Stellungnahme der Gemeinde Rastede zum Planfeststellungsverfahren zum zweiten Bauabschnitt der A 20

Zu den Planfeststellungsunterlagen zum Bau des zweiten Abschnittes der A 20 von der A 29 bei Jaderberg bis zur B 437 bei Schwei nimmt die Gemeinde Rastede wie folgt Stellung:

(In der Anlage grafisch (blau) dargestellt)

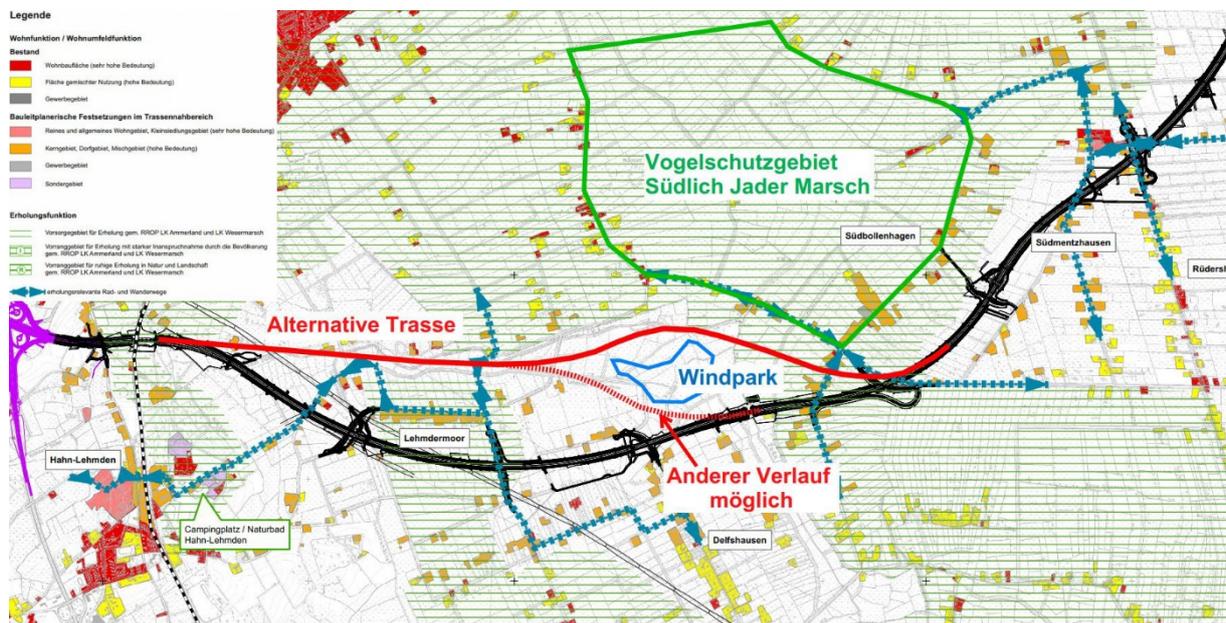
Wie eingangs erwähnt, reicht es – aufgrund der gewählten Trasse – nicht aus, den Lärmschutz auf das gesetzliche Maß zu beschränken. Zwar stellt der passive Lärmschutz einen Schutz für das Gebäudeinnere dar, die Außenbereiche der Gebäude erfahren jedoch keinerlei Lärmschutz. Daher wird seitens der Gemeinde Rastede gefordert, dass ein aktiver Lärmschutz auch für exponierte Bebauung in einem deutlich höheren Umfang realisiert wird. Dies betrifft insbesondere folgende Bereiche:

- km 200+150 bis km 200+500 in Richtung Drochtersen
Im Bereich vom Bekhauser Esch
- km 200+600 bis km 200+800 in Richtung Drochtersen
Im Bereich Gut Hahn
- km 202+550 bis km 202+750 in Richtung Drochtersen
Im Bereich Alter Lehmdorfer Weg
- km 202+600 bis km 202+800 in Richtung Westerstede
Im Bereich Alter Lehmdorfer Weg
- km 203+350 bis km 204+600 in Richtung Westerstede
Im Bereich zwischen Lehmdorfer Straße und Weißenmoorstraße
- km 203+350 bis km 207+100 in Richtung Drochtersen
Im Bereich der Weißenmoorstraße bis zur Jade
- km 205+200 bis km 205+900 in Richtung Westerstede
Im Bereich der neuen Brücke Alter Lehmdorfermoorweg / Dörpstraat

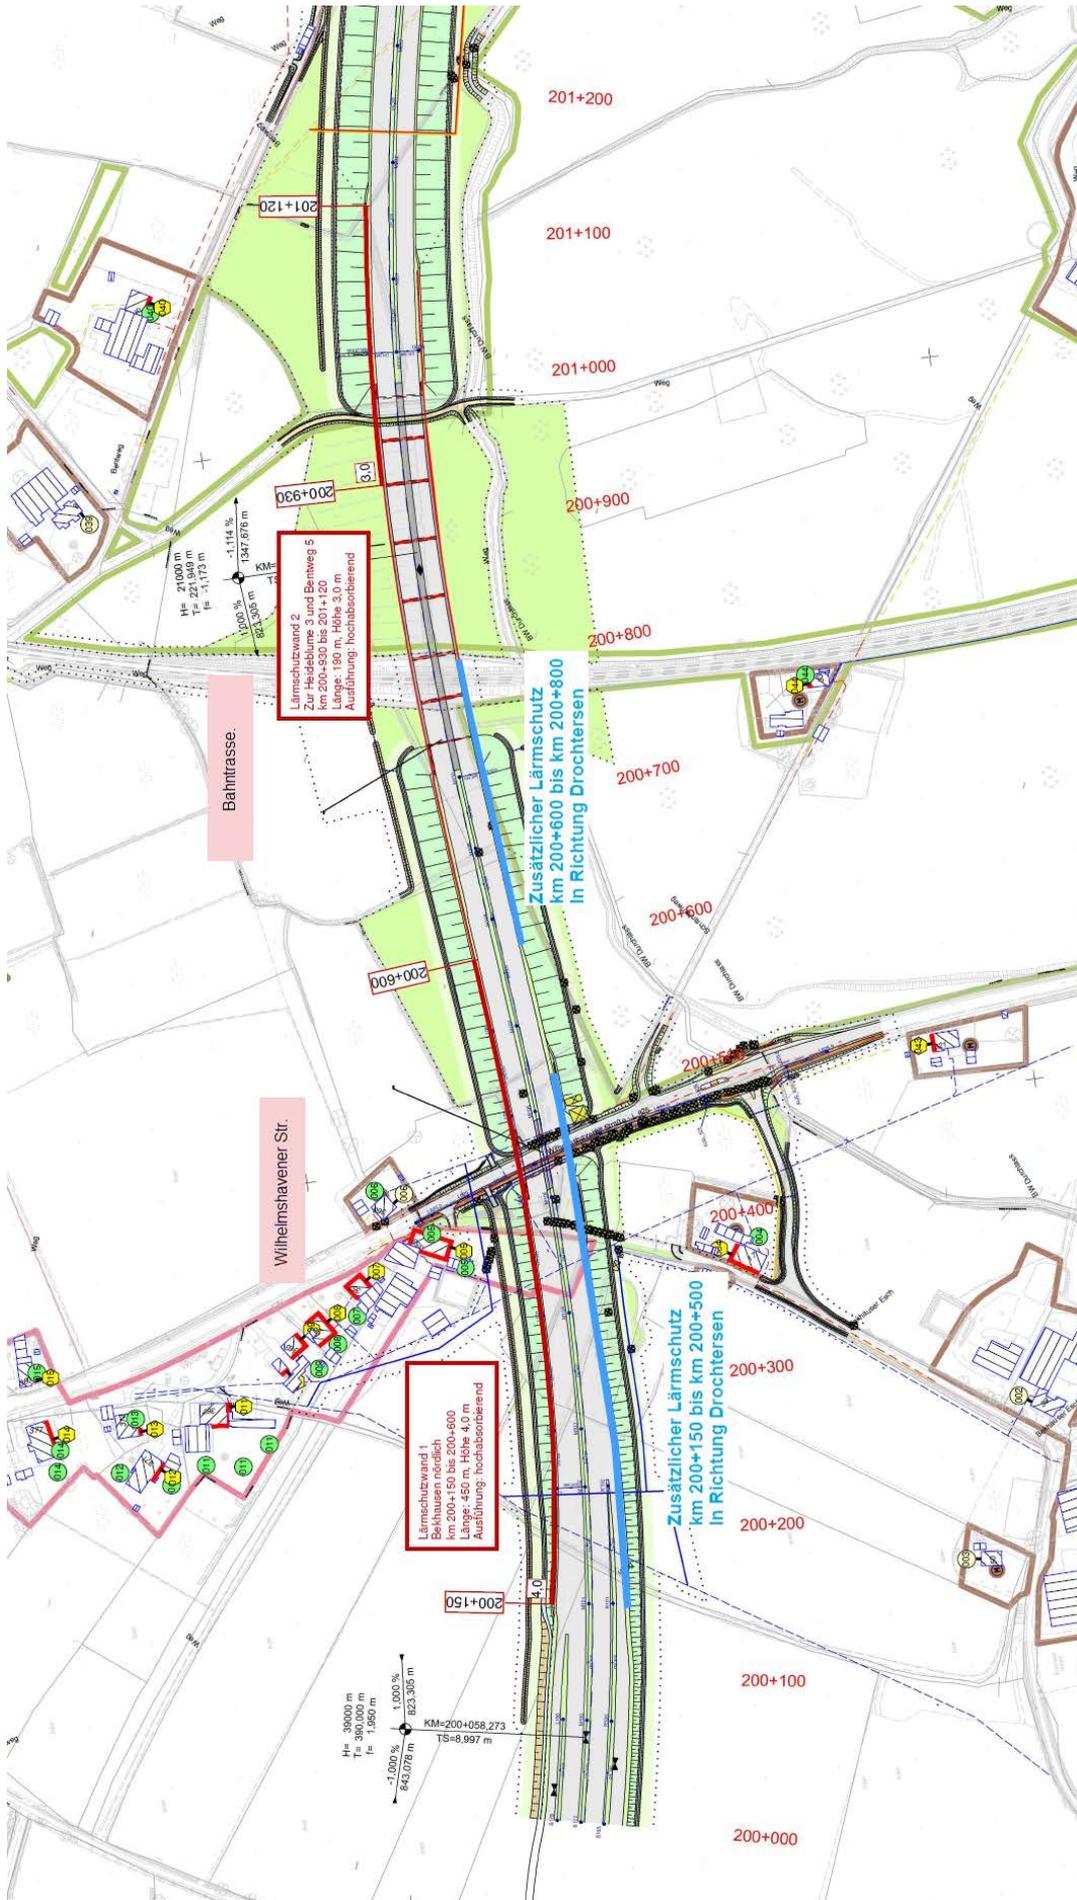
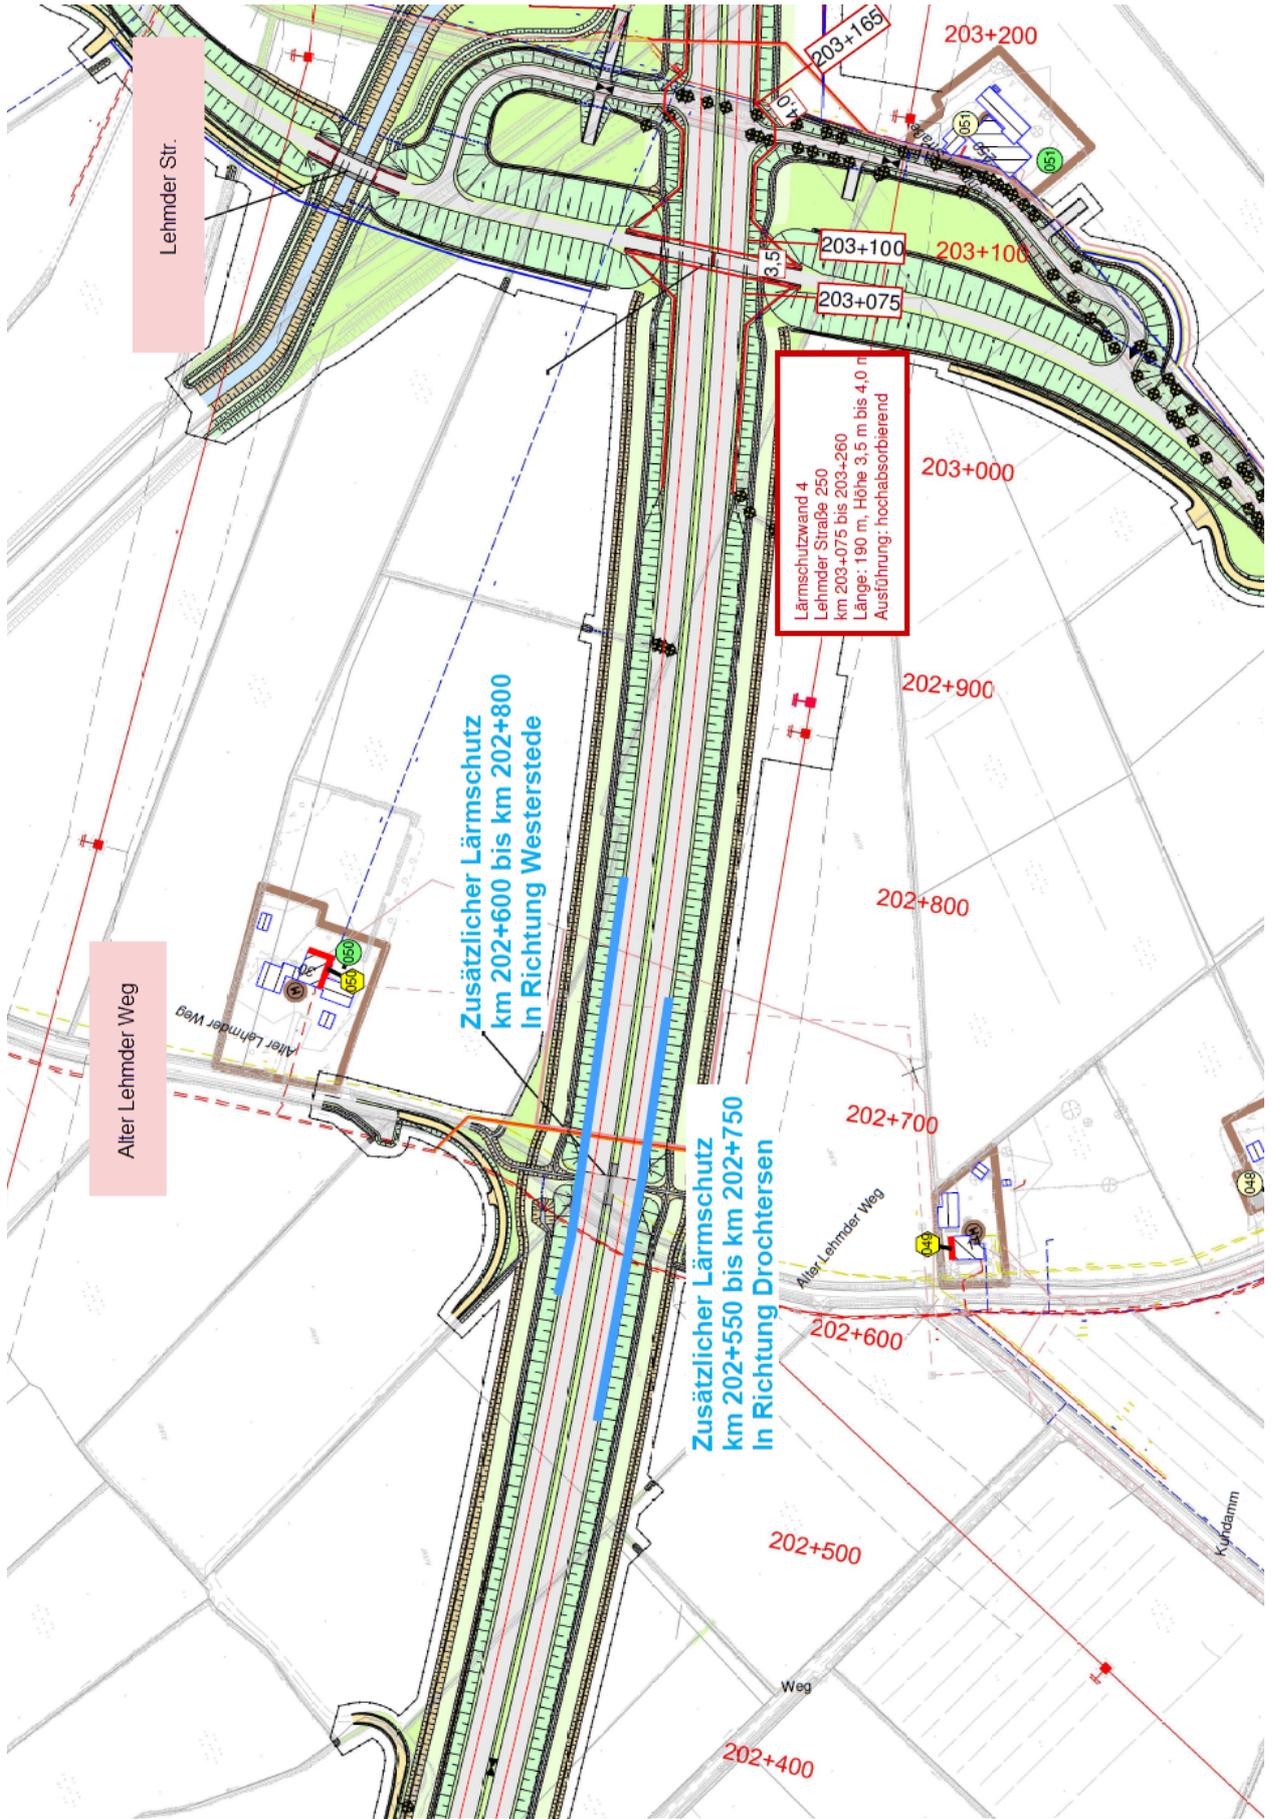
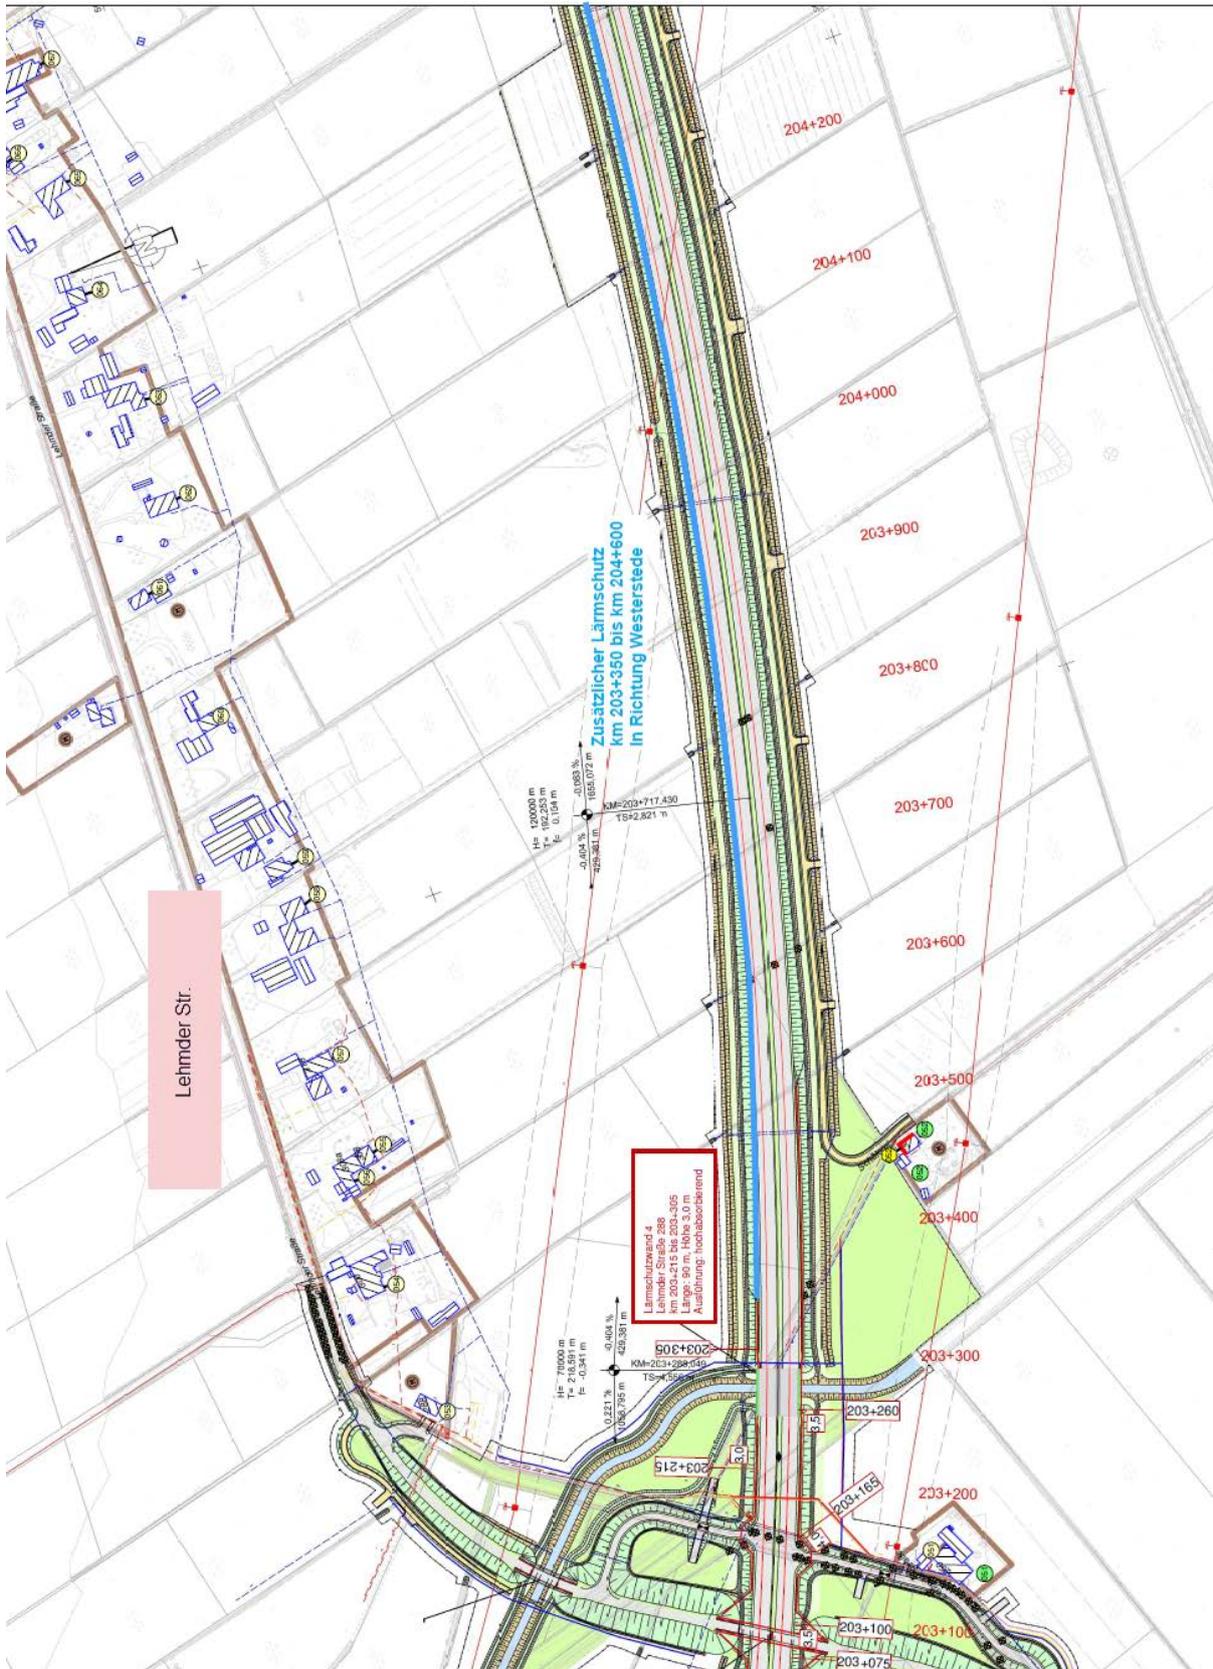
Vor dem Hintergrund der geplanten Trasse müssen jedoch auch Überlegungen zur Optimierung dieser Trasse erlaubt sein. Diesbezüglich schlägt die Gemeinde Rastede eine Verschwenkung der Trasse in nördliche Richtung vor. Diese Trasse würde nördlich der Lehmdorfer Straße (K 131) verlaufen (vgl. nachfolgende Abbildung).

Wie aus der Abbildung hervorgeht, zieht sich die Trasse durch einen Bereich in Lehmdorfermoor, der als „Vorsorgegebiet für Erholung gem. RROP LK Ammerland und LK Wesermarsch“ ausgewiesen ist. Es ist nicht erkennbar, warum die vorgesehene Trassenführung durch dieses Gebiet verläuft. Die von hier entwickelte Alternativtrasse würde diesen Bereich nicht durchqueren. Darüber hinaus wären – im Gegensatz zur geplanten Trasse – zwar andere Anlieger betroffen, in Summe jedoch weniger Anlieger. Insbesondere der Bereich Delfshausen (Dörpstraat) würde entlastet werden.

Lage der geforderten aktiven Lärmschutzmaßnahmen

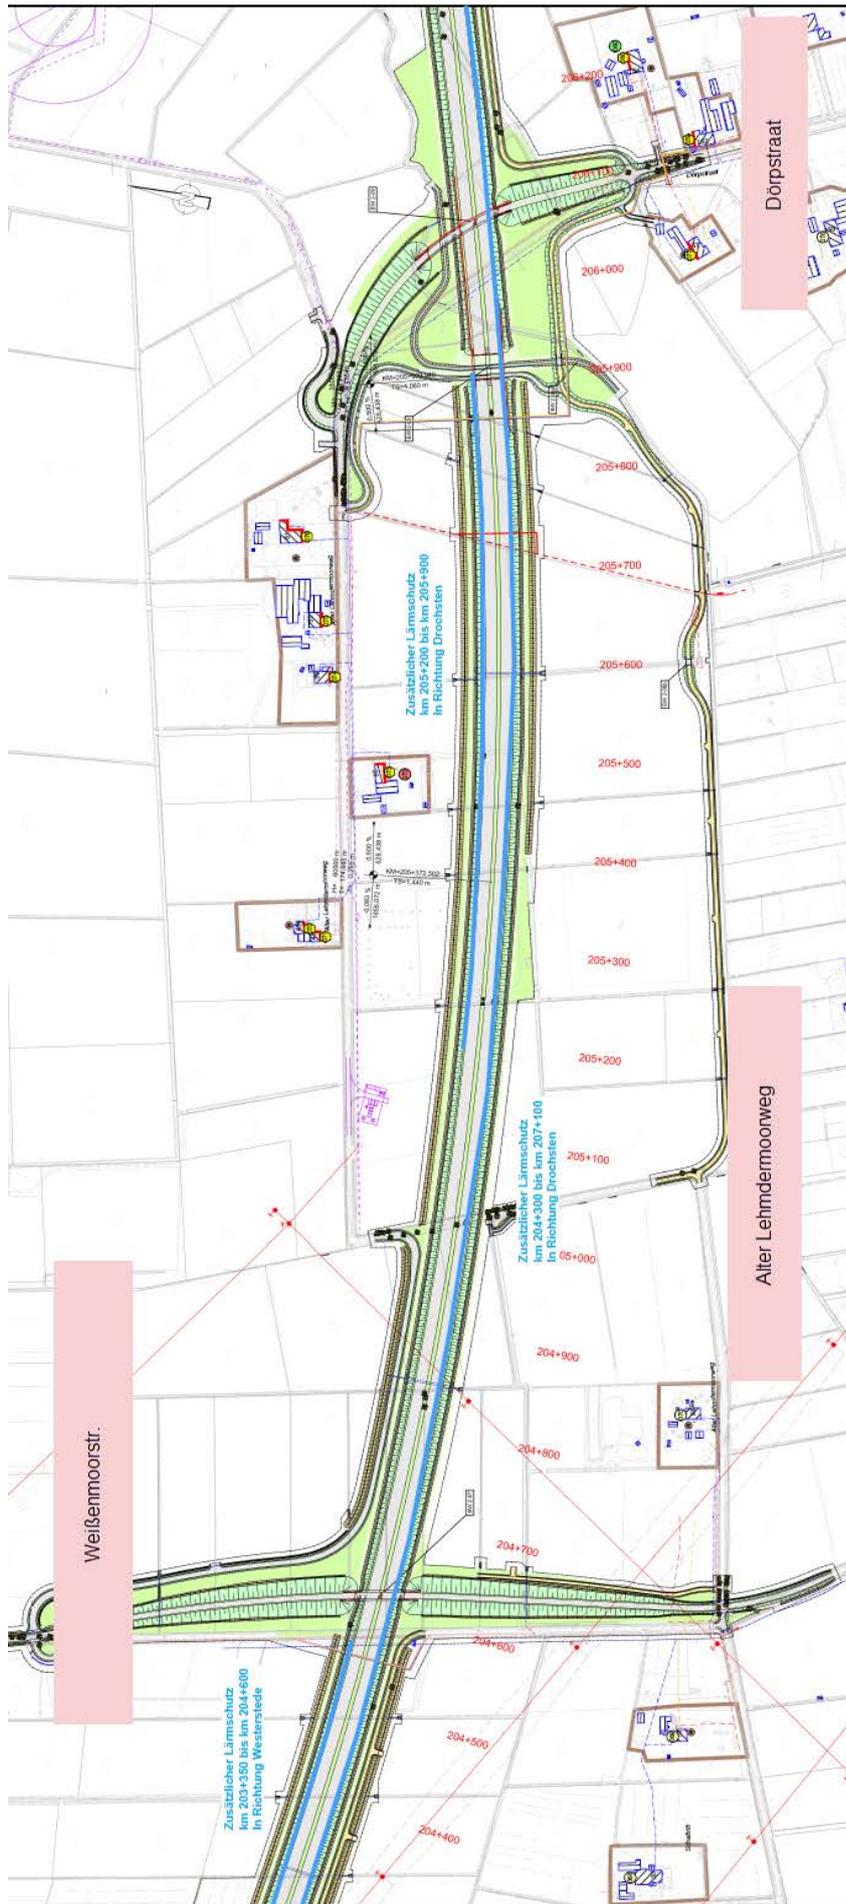
Zusätzlicher Lärmschutz
km 203+350 bis km 204+600
in Richtung Westerteide

Zusätzlicher Lärmschutz
km 204+300 bis km 205+100
in Richtung Drochisten

Zusätzlicher Lärmschutz
km 204+900 bis km 205+900
in Richtung Drochisten
